Mediante la presente, se transcriben las consultas efectuadas por los posibles oferentes y sus respectivas respuestas por parate de la Intendencia Departamental de Rocha

ACLARACIÓN No. 1 LICITACIÓN PÚBLICA N° 9/2021

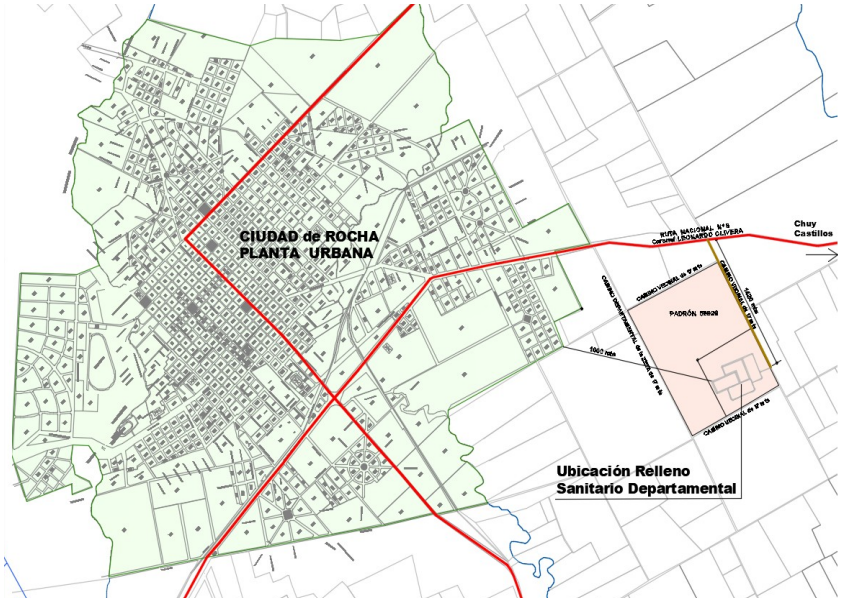
2) ¿Cuál es la ubicación del centro de disposición final de residuos sólidos urbanos? ¿Y cuál de los residuos reciclables?

La disposición de residuos sólidos se realiza en el Padrón 59926 de Rocha. Se ingresa por Ruta Nacional N°9 a la altura del km 212, por el camino vecinal en dirección Noreste 1.0 km.

A continuación, se puede ver la ubicación:

Los reciclables se reciben en igual localización que los residuos sólidos urbanos.

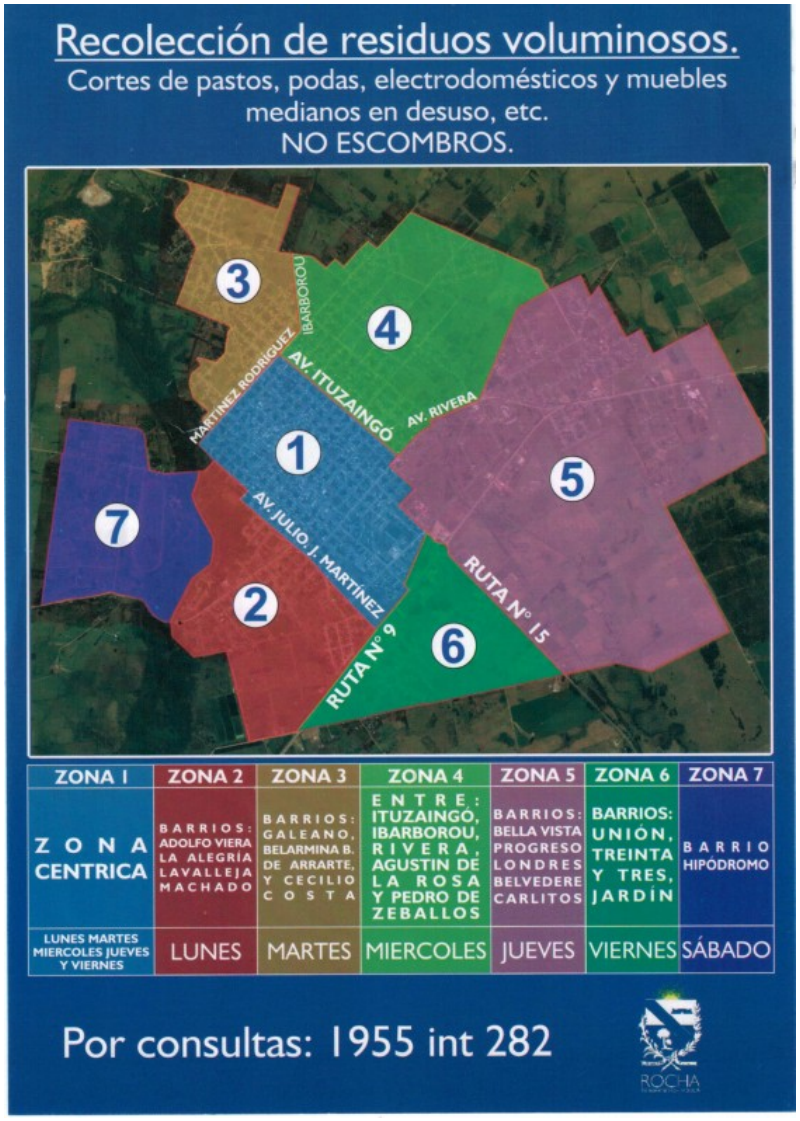
67) El link para acceder al sistema de información geográfica de la intendencia de Rocha que aparece en el Anexo I (pág. 4), no funciona de manera correcta. Asimismo, no se encuentran marcados los límites de las zonas de recolección de residuos voluminosos.

Respuesta:
